2023年3月13日
中部電力株式会社

浜岡原子力発電所1号原子炉および2号原子炉の 廃止措置計画の変更認可申請について

浜岡原子力発電所1号原子炉および2号原子炉の廃止措置計画の変更認可申請概要

図1 原子炉領域周辺設備の解体対象として追加する設備

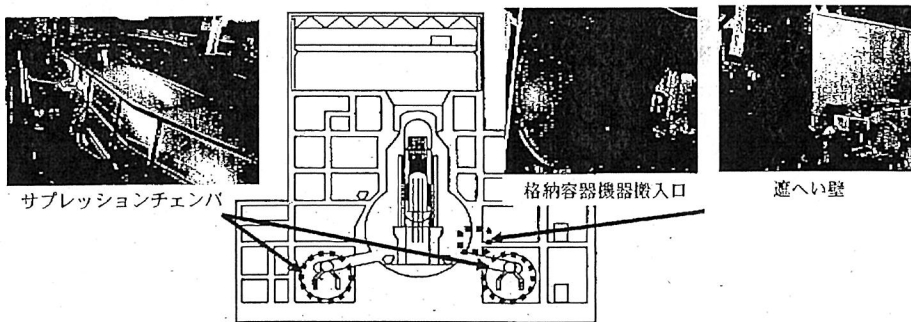
原子炉領域周辺設備の解体については、適宜解体対象設備に追加し、解体を進めていきます。今回、原子炉領域周辺設備のうち、新たに解体撤去の計画を策定した圧力抑制室（以下、「サブプレッションチェンバ」という。）および格納容器機器搬入口とその遮へい壁を解体対象設備に追加し、2023年度より着手します。

図2 変更後の廃止措置の工程

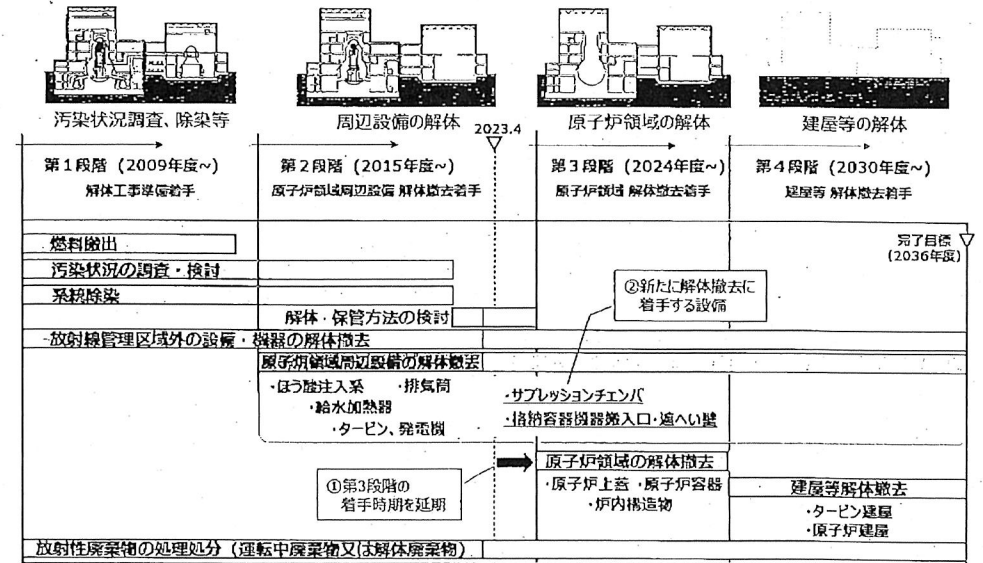
これらを達成するための原子炉領域の解体撤去物の具体的な切断箇所および収納容器への放射性廃棄物の収納方法等の検討に時間を要することから、第3段階着手時期を2023年度から2024年度に変更します。
